**Niederschrift**  
über das Scoping  
zum **Bebauungsplan-Entwurf Niendorf 97**

**Termin:** 14.10.2022, 10:00–12:45 Uhr

Anlage : Karte Wärmeinselbildung

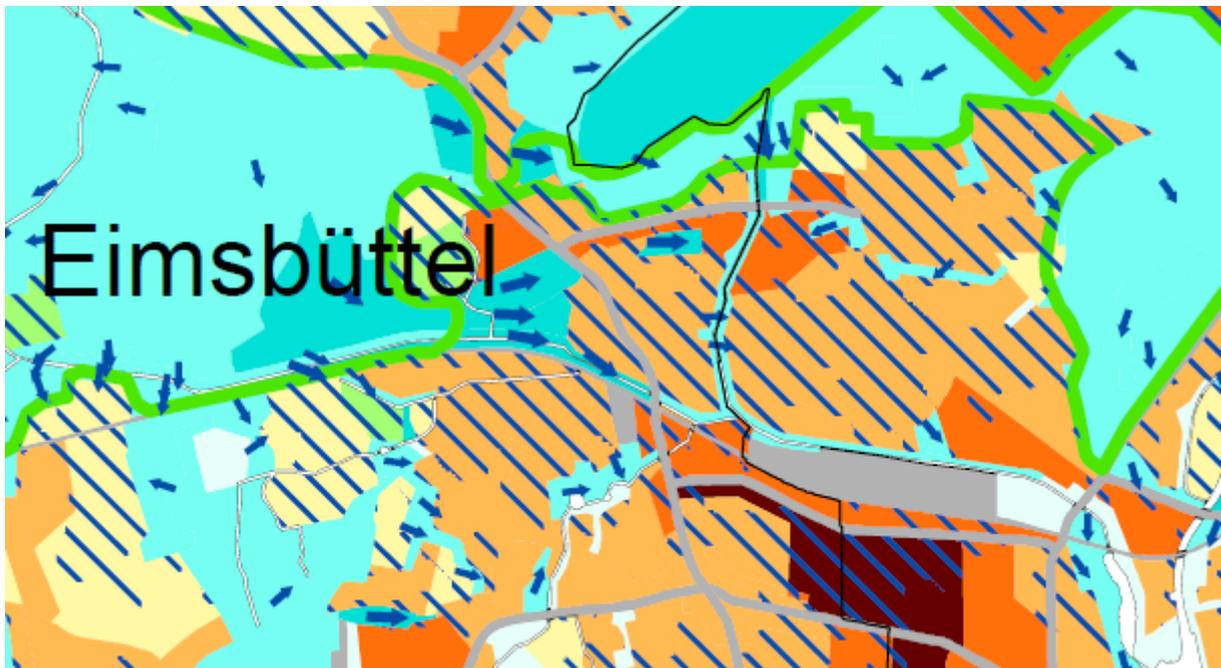
██████████ (BUKEA) erläutert, dass sie die Klimaanalyse (siehe Anlagen) an das Bezirksamt übermittelt habe. Diese verdeutlicht, dass die Sportfelder besondere Abkühlungseffekte aufweisen und vorrangig als verdunstungsoffene Systeme vorgesehen werden sollten.
